# 変更対象路線一覧表

弘前広域都市計画道路の変更（青森県決定・弘前市決定）  
【総括図】

# 総括図

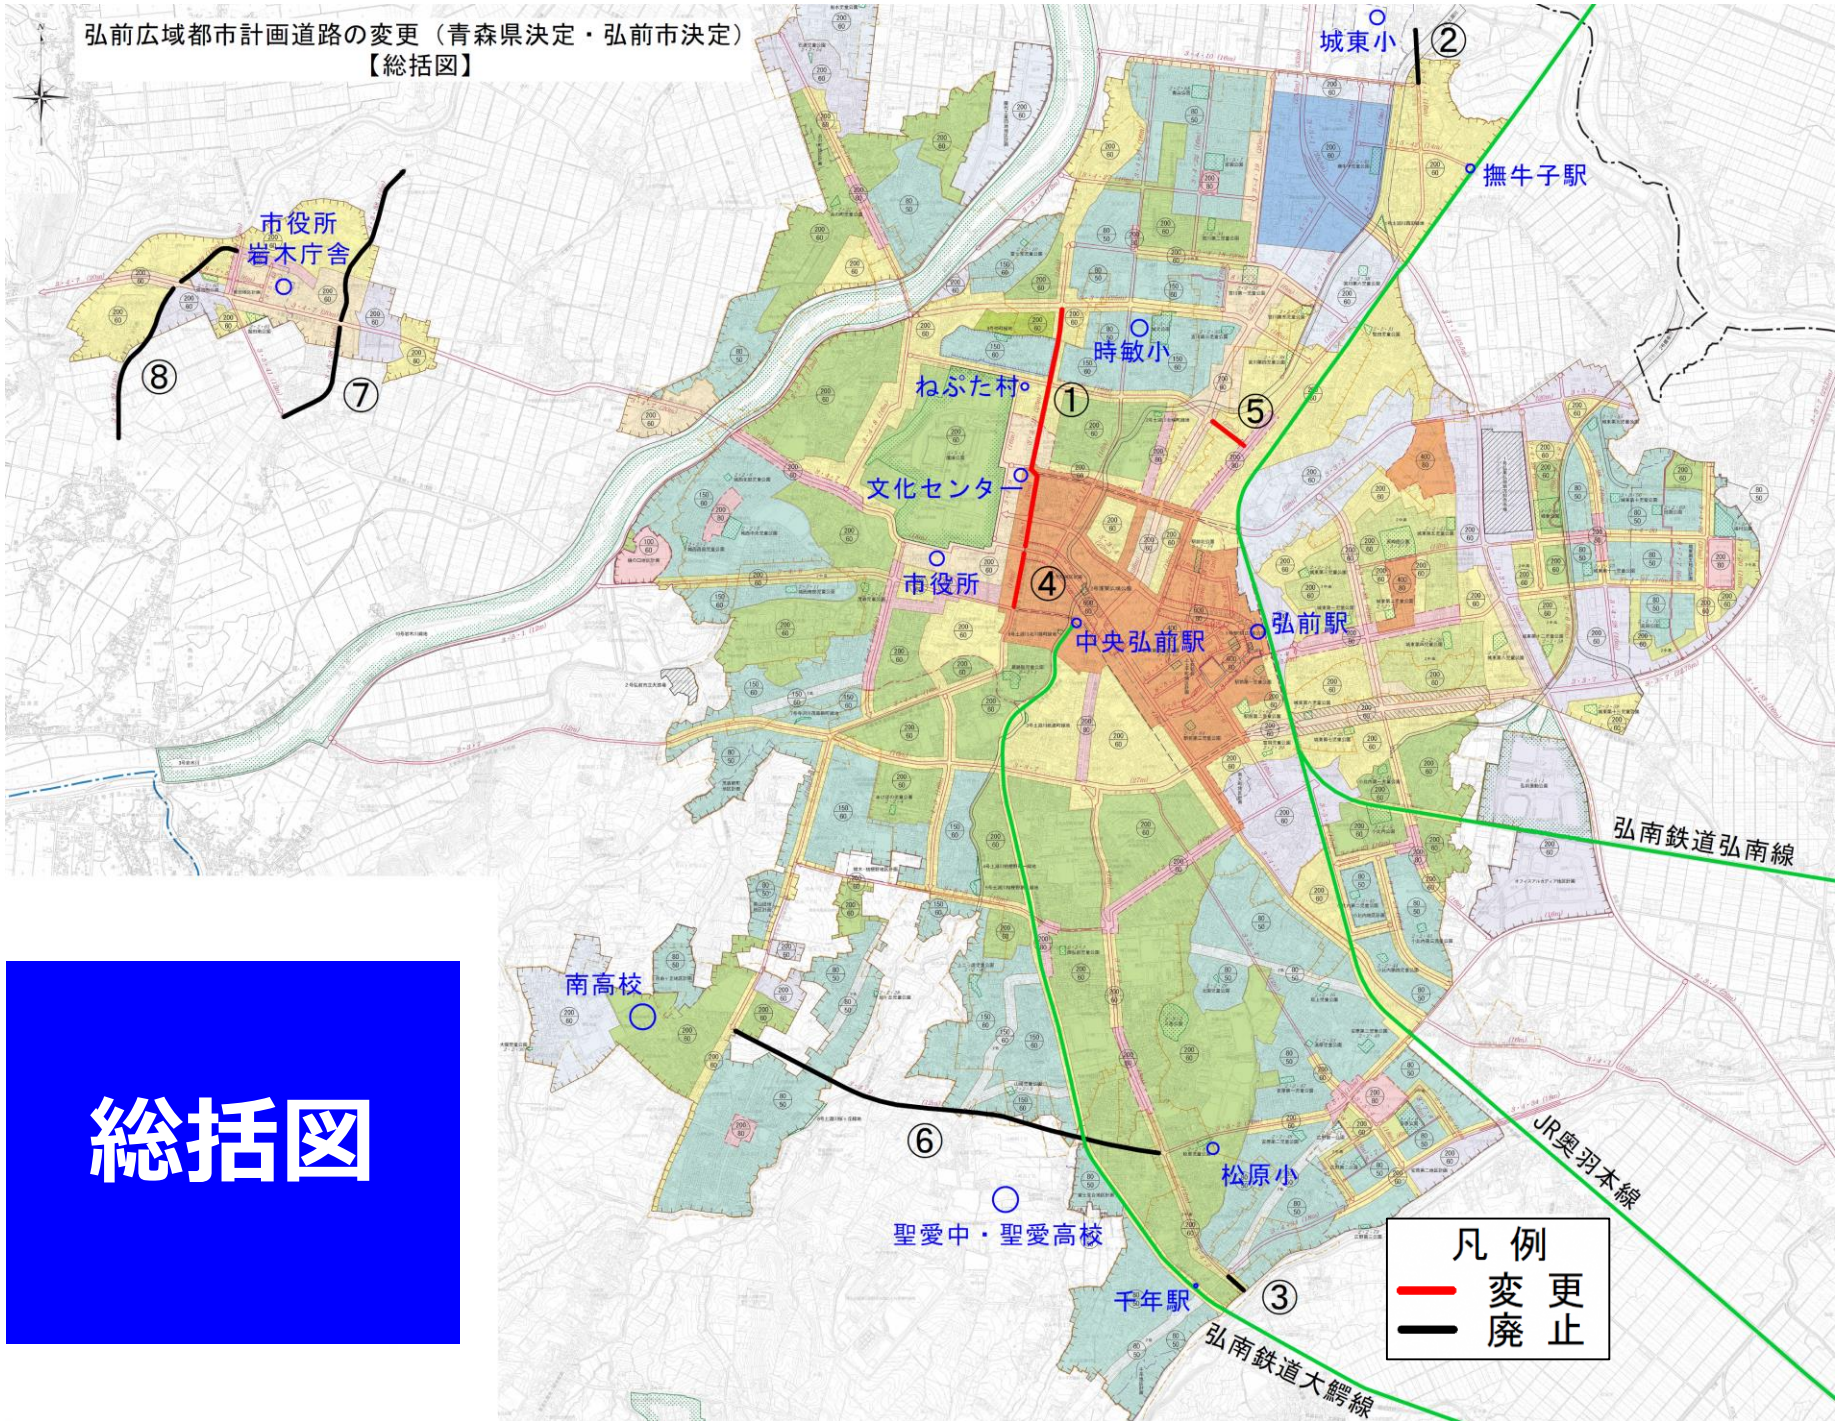
図中 番号	路線名	変更 項目	変更の内容		備考
				変更前	変更後	
県 決 定	① 変更	3・3・10号元寺町向外瀬線 3・4・36号元寺町西城北線	名称 幅員 車線の数	25m 4車線	16m 2車線	起点から3・3・8号までの幅員を変更、 3・3・4号から3・3・8号までの車線の 数を変更
	② 一部 廃止	3・4・1号和徳堀越線 3・4・1号撫牛子堀越線	名称 延長	約9,080m	約8,780m	起点部の約300mを廃止
	③ 一部 廃止	3・4・2号富田千年線 3・4・2号富田広野線	名称 延長	約2,990m	約2,860m	終点部の約130mを廃止
	④ 変更	3・4・4号元寺町小沢線 3・4・4号元寺町大原線	名称 幅員	—	—	起点から3・4・6号までの幅員を変更
市 決 定	⑤ 変更	3・4・20号紺屋町野田線	幅員	—	—	3・3・2号から終点までの幅員を変更
	⑥ 一部 廃止	3・5・2号堀越大原線 3・5・2号堀越松原線	名称 延長	約5,450m	約2,870m	3・4・2号から終点までの約2,580mを廃 止
	⑦ 全線 廃止	3・5・38号真土野崎線	延長	約1,450m	—	全線廃止
	⑧ 全線 廃止	3・5・39号賀田兼平線	延長	約1,300m	—	全線廃止
